con la presente si inviano le Osservazioni contro il Progetto di un impianto eolico codice procedura ID 13034 denominato "Energia Sorano" ubicato nel comune di Sorano (GR) costituito da 8 (otto) aerogeneratori di potenza nominale 6,2 MW per un totale di 43,4 MW con relative opere connesse ed infrastrutture indispensabili.

“Progetto di un nuovo parco eolico, denominato "Energia Sorano", costituito da n.8 aerogeneratori, ciascuno di potenza nominale pari a 6,2 MW, per una potenza complessiva di 43,4 MW da realizzarsi nel comune di Sorano (GR) e relative opere di connessione”

Allegato 3 – Osservazioni contrarie all'impianto eolico e vincoli beni culturali e paesaggistici

Immagine 1. Cumulo di una parte di impianti eolici, fotovoltaici e geotermici industriali in progettazione ed esistenti intorno all'eolico industriale "Energia Sorano".

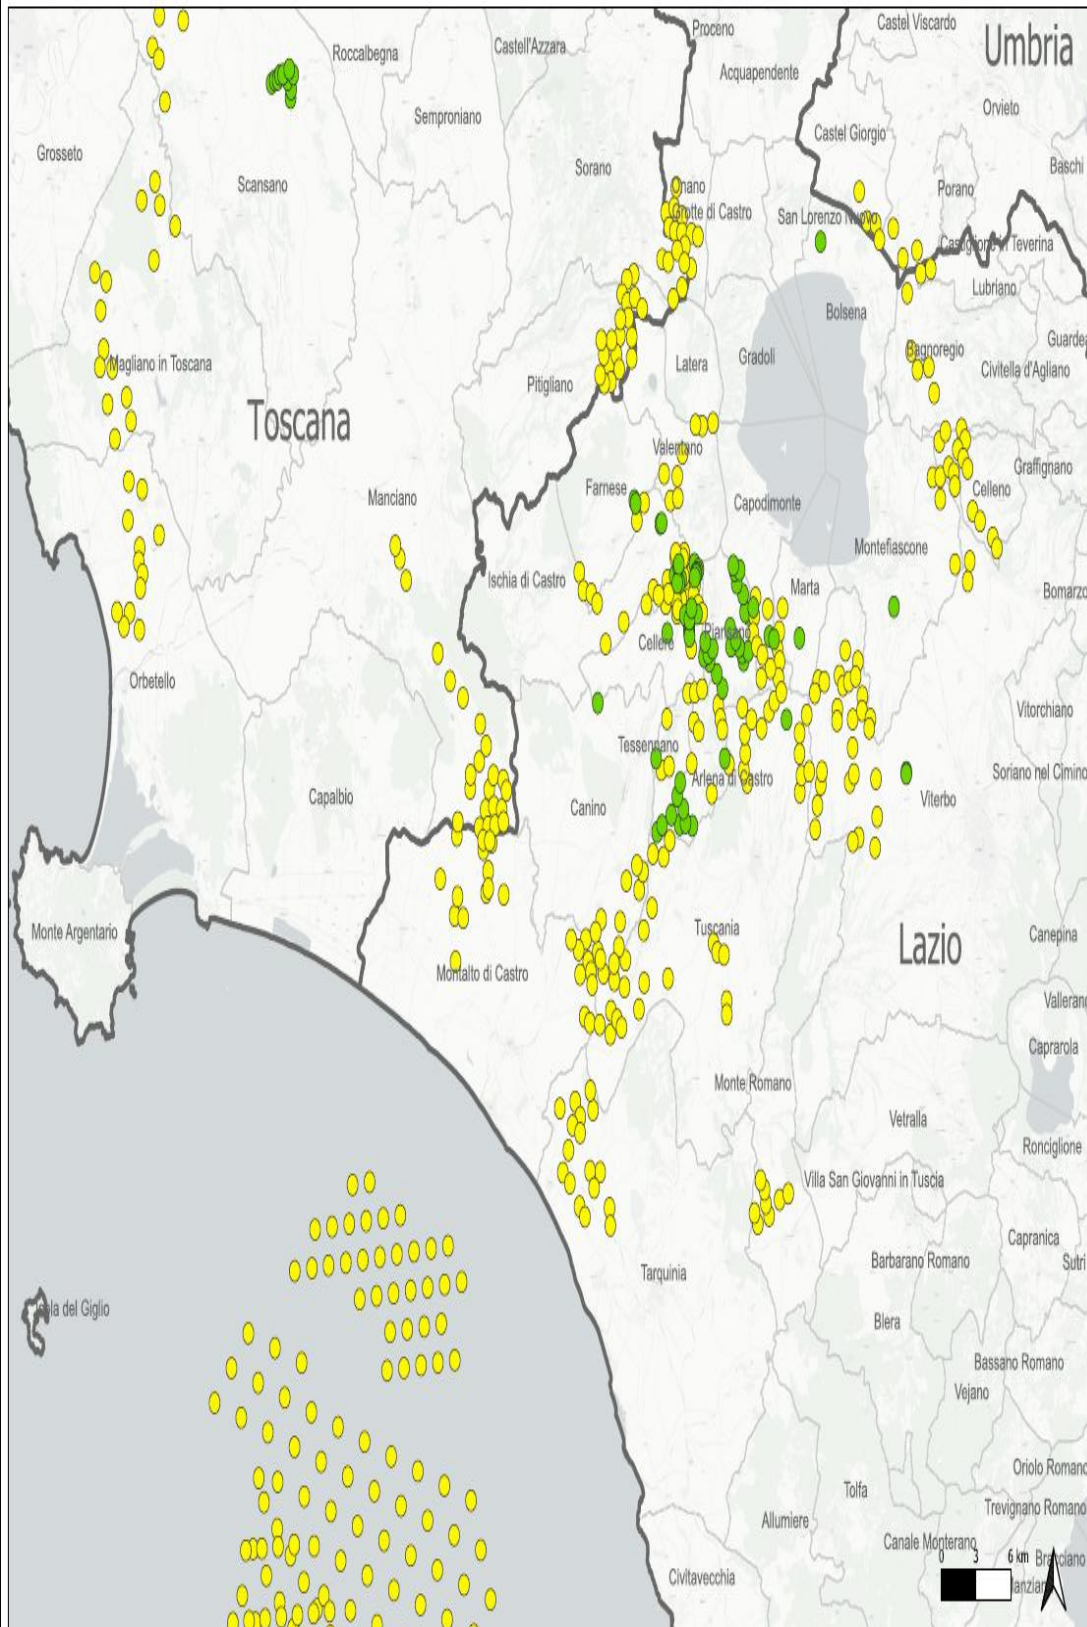
anche il modo in cui l'impianto viene percepito all'interno del bacino visivo. Le analisi visive debbono inoltre tener in opportuna considerazione **gli effetti cumulativi derivanti dalla presenza di più impianti**". Nella Relazione Paesaggistica e nello Studio di Impatto Ambientale prodotte dalla proponente non vengono nemmeno citati gli impianti eolici in progetto al MASE, del territorio di Pitigliano "Pian di Morrano-La Rotta" del Gruppo *Visconti-Pitigliano s.r.l.* con 14 aerogeneratori e potenza di 72,6 MW) e soprattutto non viene citato un altro impianto eolico industriale denominato **"Pitigliano" e ubicato nei comuni di Pitigliano (GR) e Sorano (GR) costituito da 20 (venti) aerogeneratori di potenza nominale 7,0 MW per un totale di 140,0 MW di cui otto aerogeneratori ricadono nel territorio del Comune di Sorano.** Ad oggi nei territori di Pitigliano, Sorano e in quello limitrofo potenzialmente potrebbero essere insediati 40 aerogeneratori alti 200 metri e larghi 170. Oltre a questi sul territorio della "Città del Tufo" (Sorano, Sovana e Pitigliano) e in particolare su Sorano impatterebbe anche l'impianto eolico "Montarzo" di Onano con 13 aerogeneratori con le dimensioni ricordate, l'altro eolico industriale nel territorio di Valentano con sette aerogeneratori (stesse dimensioni), gli impianti di Farnese con un minieolico di 3 Torri alte 60 metri già installate in località Poggio del Crognolo e l'impianto eolico industriale "Vallerosa" (7 aerogeneratori alti 200 metri e larghi 158 metri) in procedura VIA presso la Regione Lazio.. Quindi è stata effettuata una valutazione del potenziale impatto visivo e cumulativo non veritiera a dispetto di quanto affermato dalla proponente che sostiene di aver preso in considerazione uno spazio di 10,3 km intorno al suo impianto.

Come si è accennato per l'inserimento corretto dell'impianto eolico all'interno del territorio e del paesaggio "le analisi visive debbono inoltre tener in opportuna considerazione **gli effetti cumulativi derivanti dalla compresenza di più impianti**". Riguardo al cumulo degli impianti FER, le mappe prodotte dalla proponente riguardano, come già evidenziato, soltanto una parte molto piccola degli impianti FER dell'area intermedia e vasta e in particolare di quelli eolici che contribuiscono a creare un notevole cumulo e la saturazione del territorio tosco laziale. Riguardo al cumulo dei soli impianti eolici si riportano le mappe sul cumulo degli impianti eolici tra Toscana e Lazio e quella della loro intervisibilità elaborate dall'Associazione nazionale "Amici della Terra". L'impianto eolico Energia Sorano non compare nelle mappe che sono in corso di aggiornamento. Ma sono ben visibili sia il cumulo degli impianti eolici nella prima mappa e la loro intervisibilità nel territorio nella seconda. Tenendo conto dell'altitudine dell'impianto eolico Energia Sorano è facile immaginare quale sarà l'impatto paesaggistico di aerogeneratori alti 200 e larghi 162 metri.

Analisi delle Pale Eoliche in Progetto ed Esistenti

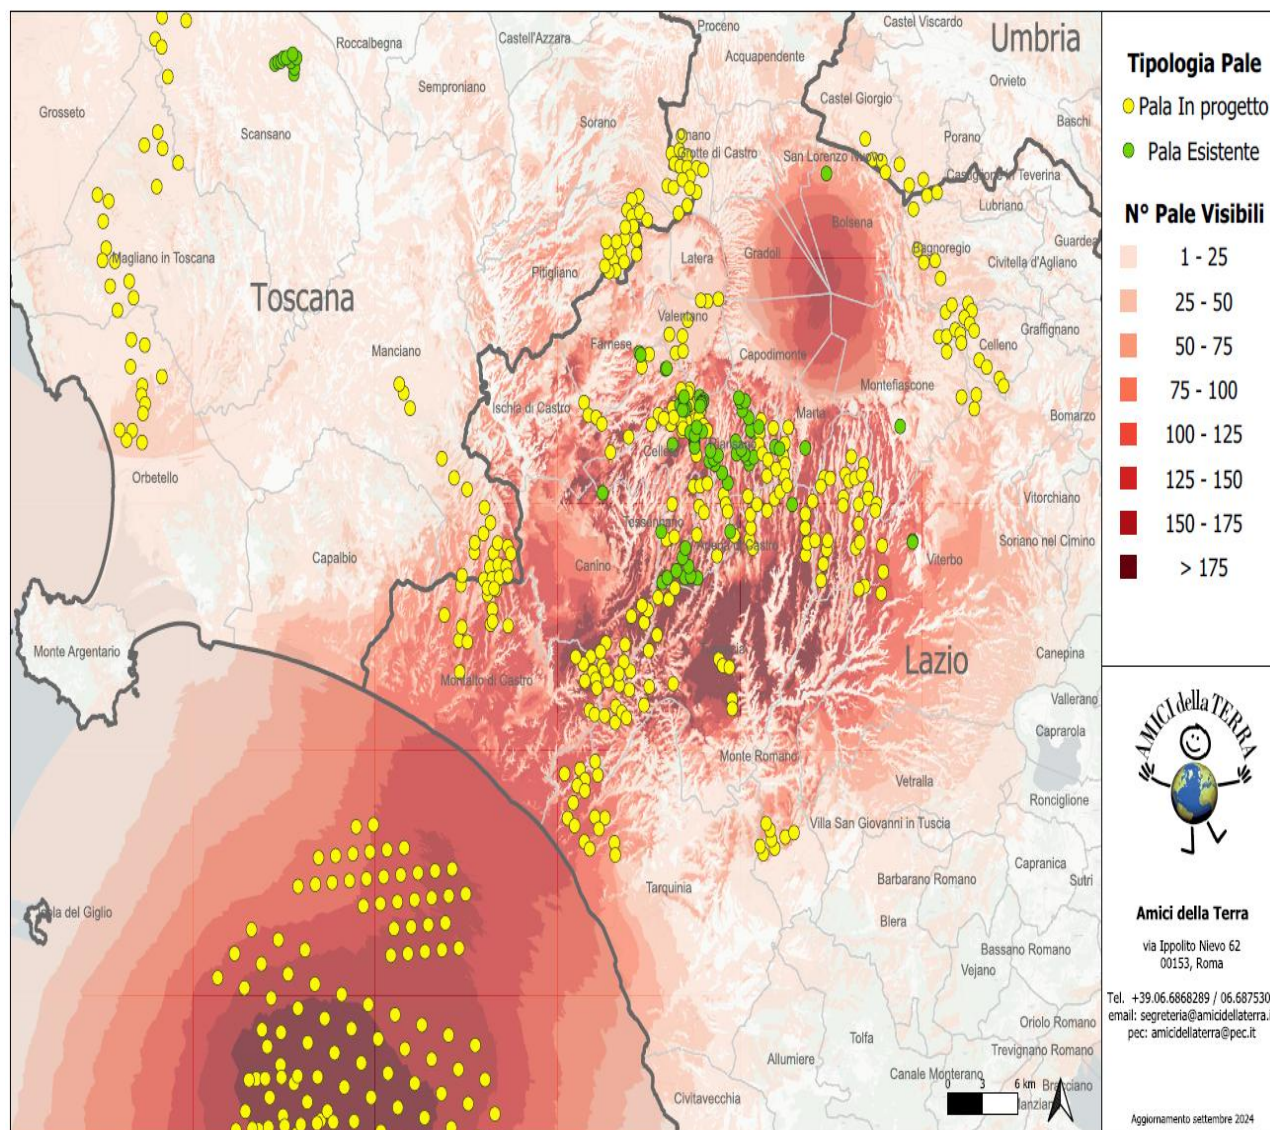
In questa elaborazione sono visibili **621** pale, di cui **540** in progetto e **79** esistenti. Del totale, **7** ricadono in Umbria, **92** in Toscana e **522** nel Lazio.

Le **540** pale in progetto sono suddivise in **42** progetti, **1** in Umbria, **8** in Toscana e **33** nel Lazio.

Delle **218** pale off-shore previste al largo di Tarquinia, solamente **92** sono visibili in questa elaborazione. Le restanti sono poco più a Sud.

Se agli impianti eolici rappresentati qui sopra che non comprendono sia l'impianto eolico Pitigliano di 20 pale e le altre 14 pale del progetto eolico Pian di Morrano – La Rotta e neanche gli 8 aerogeneratori di “Energia Sorano” ad essi si aggiungono le migliaia di ettari (7000 fin’ora) di territorio occupato dagli impianti fotovoltaici e agrivoltaici e dalle altre tipologie di impianti, appare chiaro il numero spropositato degli impianti FER nella bassa toscana e nella Toscana.

Cartografia della Rete Ecologica Natura 2000 tratta dall' "Ambito 20 Bassa Maremma e ripiani tufacei" del PIT Toscana.

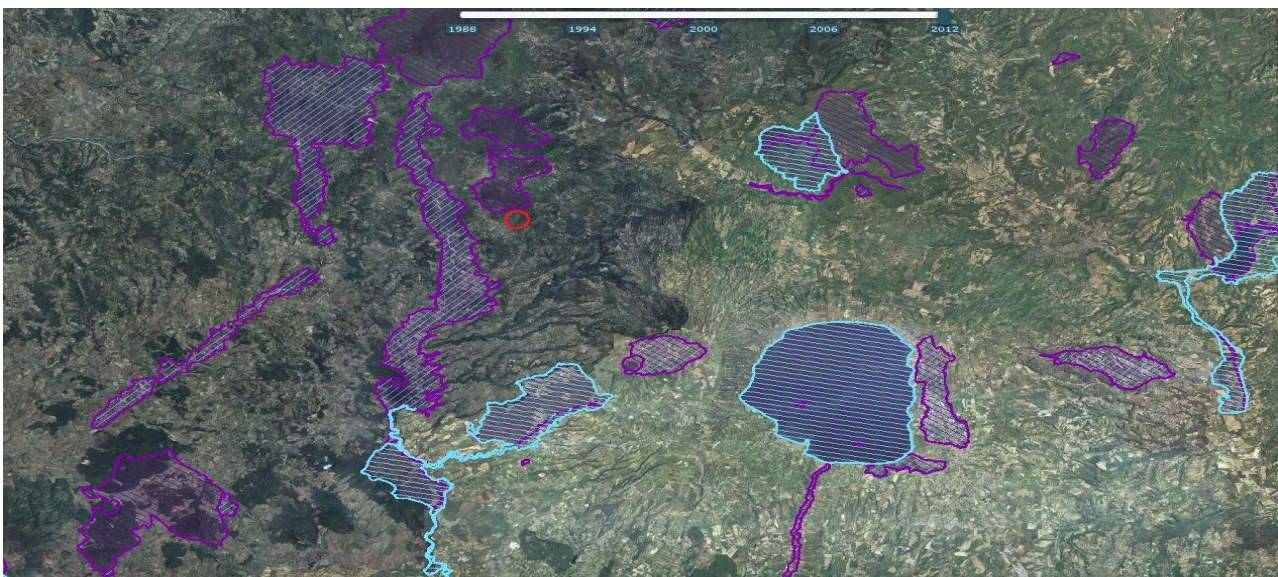
Dalla cartografia estratta dal PIT della Regione Toscana, Ambito 20 "Bassa Maremma e ripiani tufacei" riprodotta nella pagine seguente, si evince chiaramente che l'impianto eolico Energia Sorano è fortemente in pattante sulla Rete Ecologica europea "Natura 2000" senza contare che oltre ai siti e ai corridoi ecologici regionali si verrebbe a trovare anche ad interferire pesantemente con la direttrice di connettività ecologica interregionale che vede interessate le ZPS nonchè IBA di Selva del Lamone e Monti di Castro e il Lago di Bolsena, la Zps Caldera di Latera ed altri. Impatti che verrebbero aumentati dalla notevole taglia degli aerogeneratori progettati inoltre ad un'altitudine di 830-950 metri.

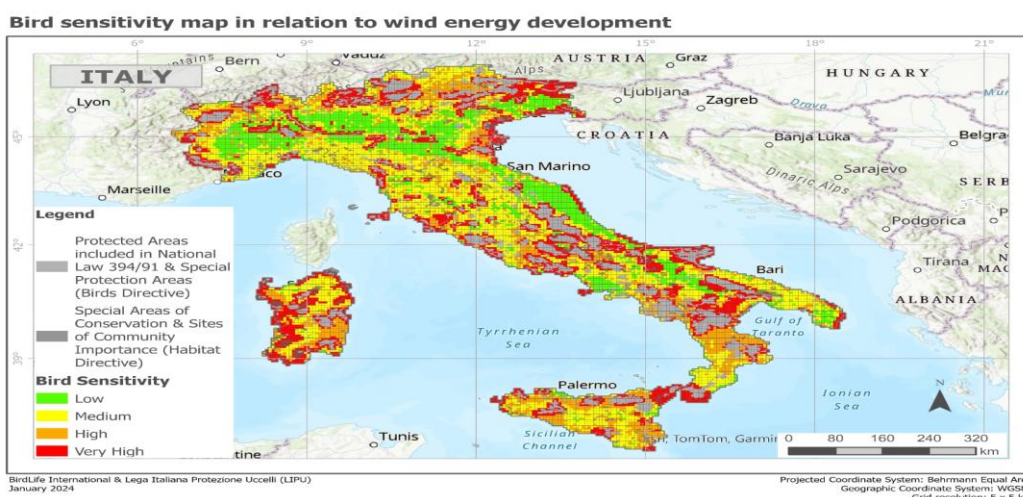
La mappa elaborata dalla LIPU di cui si riproduce anche un particolare è a ulteriore autorevole riprova che l'assenza di interferenze con i siti della Rete Natura 2000 sostenuta dalla proponente è profondamente errata. Infatti dal particolare della mappa, riportato qui sotto, se confrontato con i colori della legenda della mappa completa si evince facilmente che la zona in cui si verrebbe ad insediare l'impianto industriale è a media (giallo), alta (arancione) e veramente alta sensibilità (rosso) per l'avifauna.

Il cerchio blu nell'immagine indica la zona in cui ricadrebbe l'impianto eolico industriale "Energia Sorano".
